改善箇所説明図

改善の内容

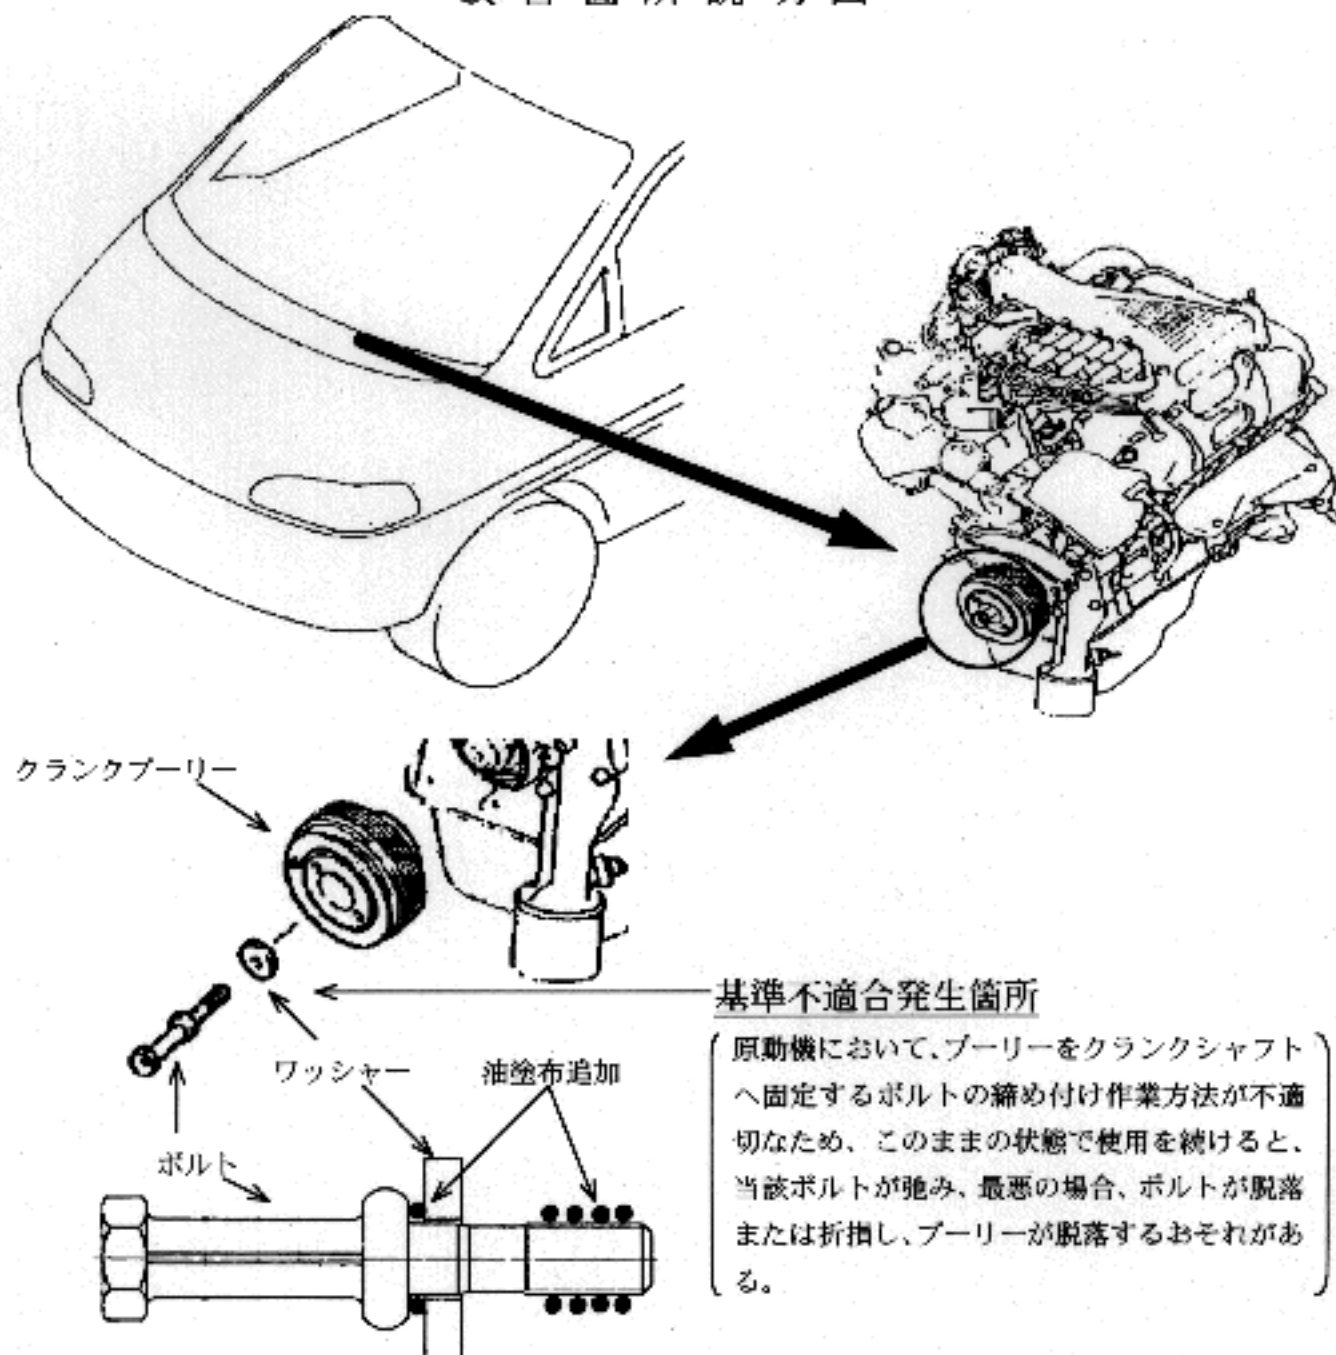
全車両、当該ボルトを外し、ネジ、ワッシャー部へ油を塗布し指定トルクで再締め付する。なお、当該ボルトに損傷の認められるものは良品と交換する。
